Reactie op de punten die 23 maart 2022 door de aanwezigen zijn ingebracht:

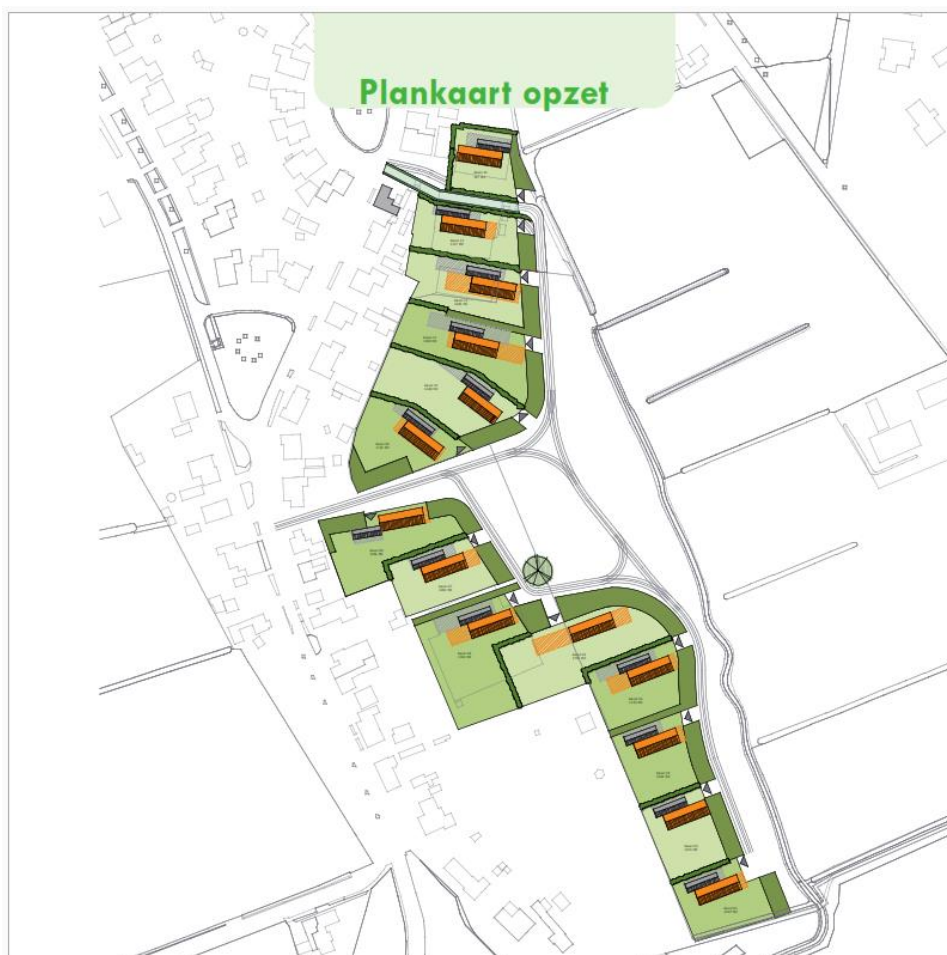
1. Zorg over losse asbestplaten en wat dit betekent voor de eigen tuingrond en veiligheid van kinderen.

Op 24 maart jl., de dag na de informatieavond, werd door Hans Vinke telefonisch informatie ingewonnen bij de voormalig grondeigenaar alsmede bij mevr. M. Bastiaanse van de gemeente Woensdrecht. Met een medewerker van de afdeling handhaving werd afgesproken om de locatie te bezoeken en te beoordelen. Deze inspectie vond plaats op 30 maart 2022 waarbij de opstallen en de omliggende grond nauwkeurig werden onderzocht. De aangrenzende achtertuinen werden op afstand geïnspecteerd.

Tijdens de inspectie werden een beperkt aantal afgebroken stukjes golfplaat aangetroffen (hoofdzakelijk aan de zuid- en oostzijde van de loodsen) welke direct zijn verwijderd en conform de regelgeving zijn afgevoerd; er liggen nog twee stukken golfplaat op het westelijk deel van het dak. De “over-all” waarnemingen waren van dien aard dat de locatie door de medewerker van de afdeling handhaving als veilig werd beoordeeld.
